女川原子力発電所第2号機 工事計画審査資料

資料番号 02-他-F-19-0040_改0

女川原子力発電所第2号機 使用済燃料貯蔵ラックの設計用減衰定数について (指摘事項に対する回答)

前回審査会合(7/6)における指摘事項及び回答概要

流体-構造連成による応答低減効果の扱い(1/2)

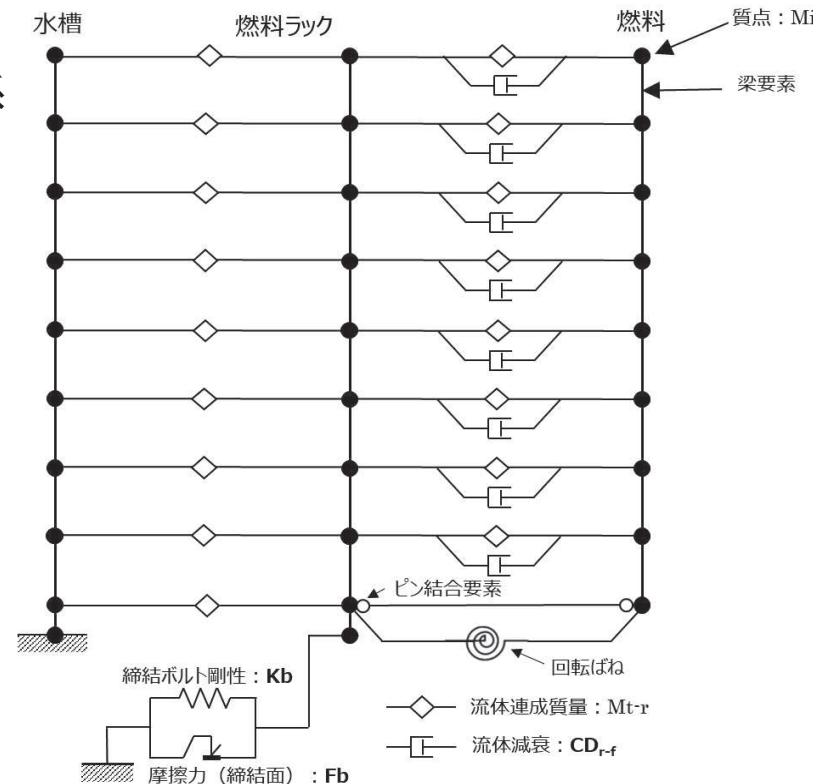
No.	実施日	指摘事項
1	2021年7月6日 第988回審査会合	<p>使用済燃料貯蔵ラックの減衰挙動に関する詳細解析について、以下の観点も含め、解析モデル及び解析条件の設定方法並びに減衰定数の算出方法の妥当性を整理して説明すること。その上で、改めて設計用減衰定数の設定の妥当性を整理して説明すること。</p> <ul style="list-style-type: none"> ➤ 流体－構造連成による燃料ラックの応答低減効果を減衰として扱わないことについて、応答倍率曲線を用いた減衰定数の算定における応答低減効果の除外方法を整理して説明すること。 ➤ 詳細解析モデルの解析条件のうち、締結ボルト剛性、ラック剛性、摩擦力の振幅依存性を定義する最大変位等について、燃料ラックの構造及び加振試験データとの関係を含め、入力値の妥当性を説明すること。 ➤ 詳細解析モデルの解析条件のうち、燃料ラックの構造及び加振試験データ等から得られる値に幅があるものについては、入力値を変動させた場合の減衰定数への影響を説明すること。

- 減衰定数の詳細解析では、加振試験体を可能な限り忠実に表現するため、構造物間の流体の質量による応答低減効果を流体-構造連成質量(質量マトリクス[M]の非対角質量)としてモデル化している。
- 詳細解析の応答倍率曲線から求まる燃料ラック頂部の応答倍率 Q は、減衰定数 ζ の算出にあたり、1自由度系における応答倍率 Q_1 を仮定すると、刺激関数 $\beta\phi$ (質量マトリクス[M]として考慮)を用いて、下式で表される。

- 以上のことから、流体-構造連成に関連する刺激関数 $\beta\phi$ (質量マトリクス[M]として考慮)と減衰定数 ζ は、各々独立した変数であるため、流体-構造連成による応答低減効果を減衰として扱わない。
- なお、加振試験の減衰定数の算定においても同様である。

燃料ラックの最大応答加速度と減衰定数の関係及び設計用減衰定数

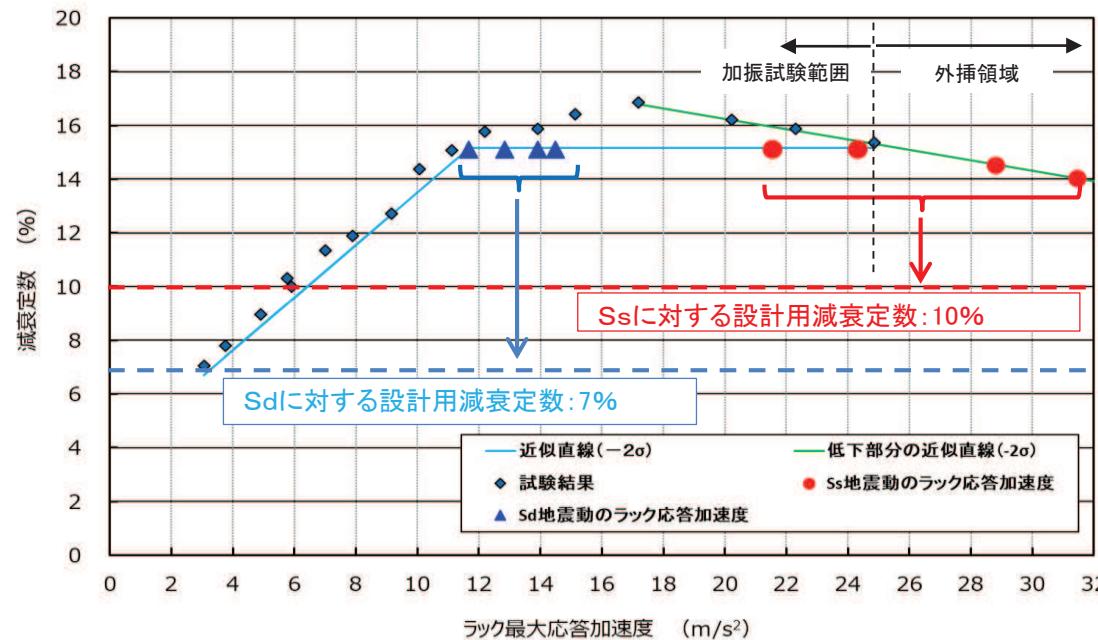
②	設計用減衰定数の設定の妥当性を整理して説明すること。	<ul style="list-style-type: none"> 加振試験結果による近似直線(詳細解析による減衰定数)に対して、余裕を考慮して燃料ラックの設計用減衰定数を設定した。 <ul style="list-style-type: none"> 基準地震動S_sに対して10% 弾性設計用地震動S_dに対して7% 他設備の設計用減衰定数の設定事例等は、今回の設計用減衰定数の設定の妥当性を補足するものである。 	P18-23 別紙3

- 試験結果の近似直線から得られた減衰定数は、基準地震動Ss及び弾性設計用地震動Sdにおける燃料ラックの応答加速度に対して、約14~15%である。
- 上記に対して、更に余裕を考慮して、基準地震動Ssに対して10%、弾性設計用地震動Sdに対して7%の設計用減衰定数をそれぞれ設定することは妥当である。
